**REGIONE DEL VENETO**

**COMITATO TECNICO REGIONALE V.I.A.**  
(L.R. 18 febbraio 2016, n°4)

**Parere n. 63 del 17/04/2019**

**Oggetto: REGOLA DI BORCA DI CADORE – Impianto idroelettrico “Ru de Rassola” – Comune di localizzazione: Borca di Cadore (BL) – Procedura di V.I.A. (D.Lgs. n. 152/2006 e ss.mm.ii., L.R. n. 4/2016 e ss.mm.ii., DGR n. 1628/2015, DGR n. 568/2018).**

Figura 1 Tavola 10 del PTRC, "Valenze storico-culturali e paesaggistico-ambientali", estratto. Dalla cartografia regionale.

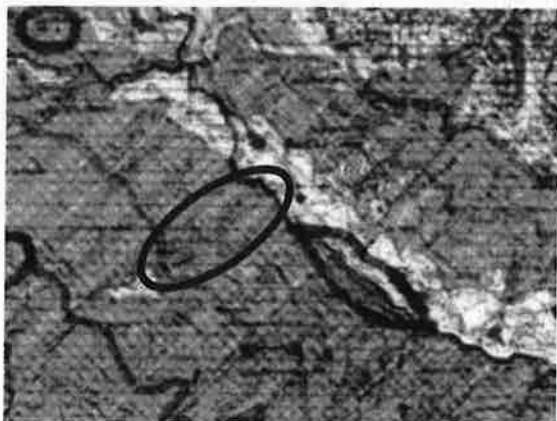
Differenza tra l'estratto della tav. 10 del PTRC riportato nel SIA e la cartografia regionale. L'inquadramento della zona risulta comunque corretto.
